LICĖJAUS IR VIEŠBUČIO SU KONFERENCIJŲ CENTRU VASARIO 16-OSIOS G. 1, VILNIUJE TARPTAUTINIS ATVIRAS PROJEKTO KONKURSAS

KONKURSO EIGĄ IR REZULTATUS APIBENDRINANTI KONKURSO ATASKAITA

2019-10-15

Pav. 3 Konkursinio darbo „011001“ vizualizacija

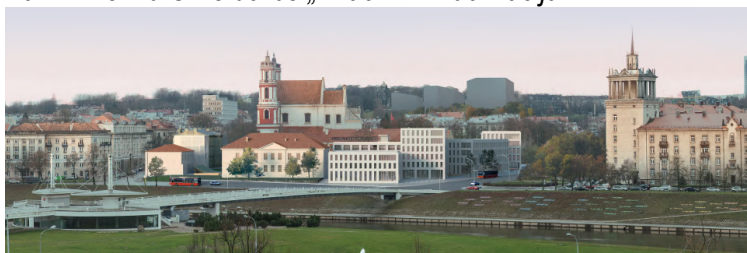
- Pirmo aukšto planas turėtų būti keičiamas;
- Stiprus urbanistinis sprendimas;
- Pagarba šalia esantiems paveldo objektams;
- Vidinis kiemas turėtų likti vieša erdve;
- Privačių ir viešų interesų atskyrimas.

Pritaikant kultūros paveldo objektus, vertingosios savybės pažeidžiamos minimaliai. Jungtis tarp pirmo (30749) ir ketvirto (30752) pastatų dominuoja Vasario 16-osios gatvės išklotinėje ir pažeidžia pirmo pastato vertingąsias savybes.

Viešbučio korpuso viršutinių aukštų "ugniasienės" šiame Naujamiesčio kvartale neturi urbanistinės logikos bei nedera panoramose.

Siūlomas uždaro plano kompleksas, perimetro formavimui naudojant ne tik tūrius, bet ir buvusiems istorinių priemiesčių architektūriniais kompleksams būdingas tvoras. Naujieji statiniai dėstomi pratęsiant esamų vienuolyno pastatų kompozicines ašis, o atsiradusias erdves prie gatvės uždarančias jau minėtomis tvoromis. Toks sprendinys ne tik formuoja klasterinio pobūdžio ansamblį, bet tuo pačiu tai padeda sukurti savarankiškas erdves viešbučio bei licėjaus funkcijoms. Kompleksui pasirinkti nemaksimalaus dydžio tūriai komplekso kampuose leidžia atverti vizualines ašis į bažnyčią. Pastato galuose matomas tūris ne visai būdingas aplinkai (labiau rekracinės architektūros ar ūkiniams objektams).

Komplekse yra taikoma visa grupė sprendinių, leidžiančių pritaikyti pastatus ir jų aplinką visiems visuomenės nariams. Licėjaus pastatuose ne visi aukštai aprūpinami liftais.

Pasiūlyta vientisa architektūrinė idėja visam kompleksui, tačiau pasirinkta tūrių proporcija bei estetika nebūdingi šiai aplinkai, o tinka labiau užmiesčiui, rekreaciniams kompleksams.

Pasirinkta tūrių proporcija bei estetika ne visai būdinga šiai aplinkai. Viešbučio galinių fasadų sprendiniai savo įvaizdžiu labiau tinkama užmiesčiui, rekreaciniams kompleksams.

Pav. 6 Konkursinio darbo „02468“ vizualizacija

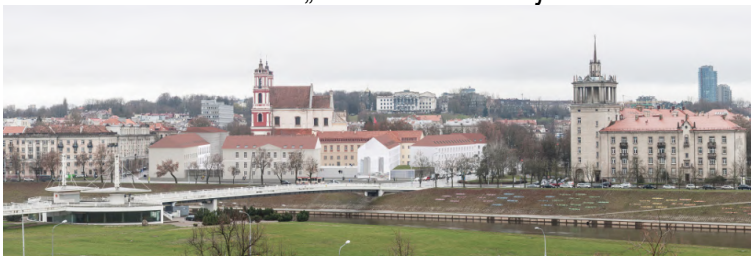
Pažeidžiamos panoramos, nurodytos konkurso sąlygų priede. Pažeidžiamos kultūros paveldo objektų vertingosios savybės.

Pritaikant kultūros paveldo objektus naikinamos vertingosios savybės.

Sprendiniai disonuoja su esamu aplinkiniu užstatymu, viešbučio tūris, viršijantis leistiną detaliuotu planu aukštį, dominuoja aplinkoje. Naujieji tūriai riboja paveldo objektų apžvalgą, gerokai viršija leidžiamą užstatymo aukštingumą.

Kompleksas urbanistiškai nekontekstualus. Licėjaus pastatuose naudojamas perimetrinio morfotipo sprendinys, o viešbučio tūris daugiau morfologiškai artimas laisvojo planavimo ideologijai. Istoriniam ansambliui buvo būdingas kiemų modelis, kuris sprendiniu suardomas, nesukuriant atskirų erdvių licėjui, viešbučiui. Skersiniai ryšiai per sklypą formalūs. Naujieji tūriai riboja atskirų istorinių objektų apžvalgą, gerokai viršija leidžiamą užstatymo aukštingumą.

Detalesnių aprašų nepateikta, tačiau siūloma dvigubų fasadų struktūra, papildomai saugo nuo triukšmo, leidžia geriau kontroliuoti perkaitimą. Stiklo parapetai neracionalūs. Trys požeminiai automobilių saugyklos aukštai nusileis žemiau gruntinių vandenų lygio.

Nors pastatuose įrengti liftai, ŽN sanmazgai, tačiau ne prie visų lauko laiptų numatyti pandusai, ilgi atstumai tarp atskirų pastatų dalių.

Architektūrinių sprendinių estetika nepasižymi originalumu, stokojama stilistinio vientisumo. Sprendiniai neatspindi pastatų paskirties.

Siūlomos apdailos medžiagos (stiklo fasadai) reikalaus brangaus aptarnavimo. 3 požeminiai automobilių saugyklos aukštai ženkliai pabrangins statybos kainą, o vėliau ir objekto priežiūrą, užtikrinant saugią eksploataciją parkingams esant žemiau Neris upės altitudės.

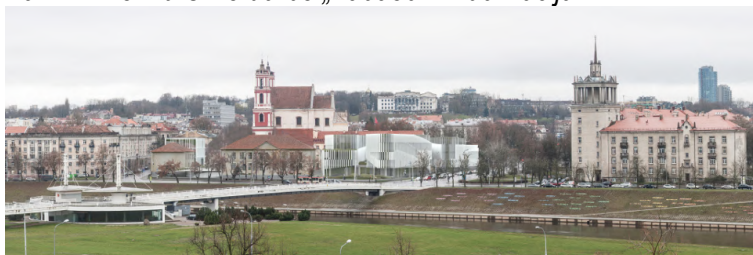
Tikrintinas licėjaus funkcijai realizuoti skiriamų patalpų plotas. Požemyje numatytam konferencijų centrui suprojektuotas iš esmės tik vienas liftas – tai gerokai apribotų srautų kaitą. Tas pats liftas skirtas ir naujam viešbučio korpusui aptarnauti - gerokai per mažai. Restorano virtuvės aptarnavimas iš vidinio kiemo ne tik sumenkina šios erdvės statusą, bet ir sukuria daug logistinių nepatogumų.

Architektūrinėje komplekso estetikoje atsispindi autorių nuostata kurti labiau foninės architektūros ansamblį, paliekant esmine dominante Šv. Apaštalų Pilypo ir Jokūbo bažnyčios tūrį. Turėtų būti labiau pagrįstas raudono molio apdailos medžiagų naudojimas fasadams, taip pat diskutuotinas naujojo viešbučio korpuso architektūrinis skaidymas į "atskirus" tūrius. Ne iki galo argumentuotas labiau rekreacinės architektūros, smulkesnio mastelio objektams naudojamas tūrinis viešbučio sprendimas.
